**CUCCHINADORZA**  
**Impianto Idroelettrico di Generazione e Pompaggio**  
**Conversione a Pompaggio**  
**Comune di Ovodda (NU)**

**RELAZIONE TECNICA**  
**NUOVO LAYOUT DI PROGETTO**  
**(spostamento di 20 m dell'ubicazione del pozzo turbina)**

File: GRE.EEC.R.29.IT.H.15678.00.196.00.docx

**Figura 3:** Pianta centrale di Cucchinadorza: stato di progetto – In colore rosso i nuovi interventi – In colore blu la posizione del pozzo nella configurazione precedentemente proposta (già esclusa da VIA).

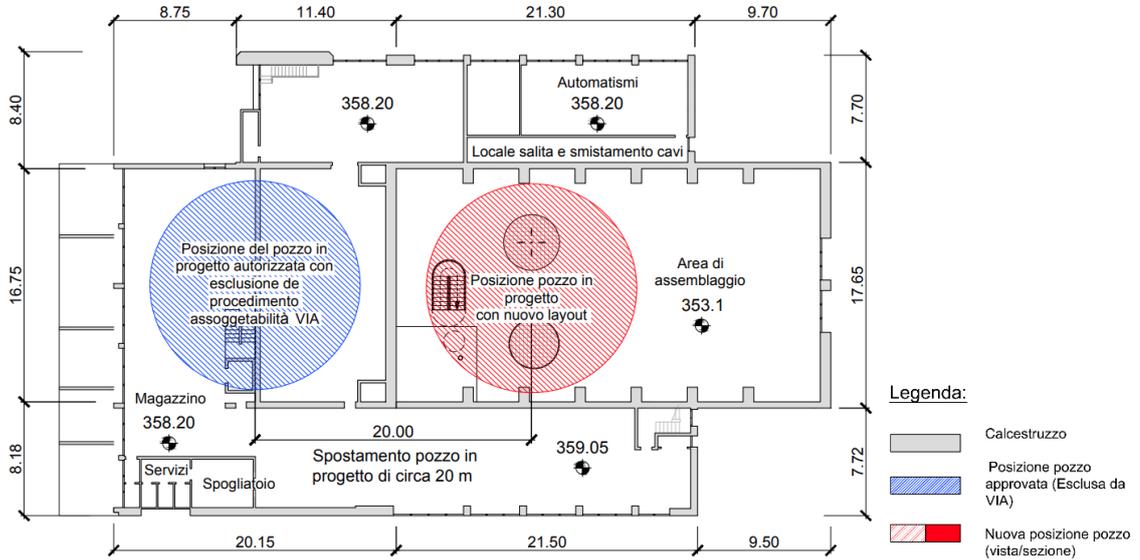
- Spostamento del pozzo macchina reversibile, di circa 20 m, dalla palazzina uffici alla sala macchine;
- Conseguente allungamento di circa 20 m della galleria di scarico sotto le fondazioni dell'edificio di centrale;
- Conseguente accorciamento della condotta forzata di circa 11 m;

Nelle figure successive si evidenzia il layout finale della centrale di generazione e pompaggio con il pozzo al di sotto della sala macchine della centrale esistente. La posizione proposta nella configurazione progettuale precedente (già esclusa da VIA) è indicata in colore blu mentre la nuova posizione del pozzo è indicata in rosso.

**Figura 4:** Sezione longitudinale centrale di Cucchinadorza: stato di progetto – In colore rosso i nuovi interventi – In colore blu la posizione del pozzo nella configurazione precedentemente proposta (già esclusa da VIA).

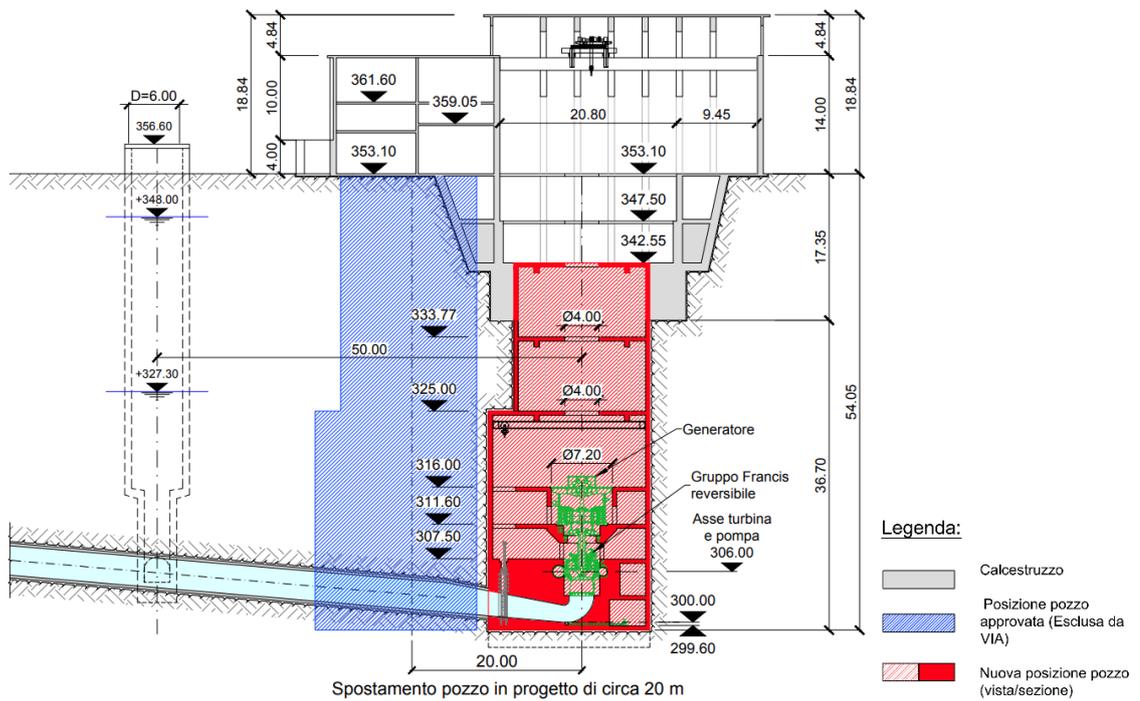
La nuova configurazione progettuale sarà quindi sempre caratterizzata da un pozzo verticale scavato al di sotto dell'edificio della centrale, realizzato al fine di approfondire la fondazione esistente dalla quota 336 m s.l.m. alla quota 306 m s.l.m. e permettere dunque l'installazione della turbina reversibile nella sala macchine piuttosto che nella palazzina uffici.
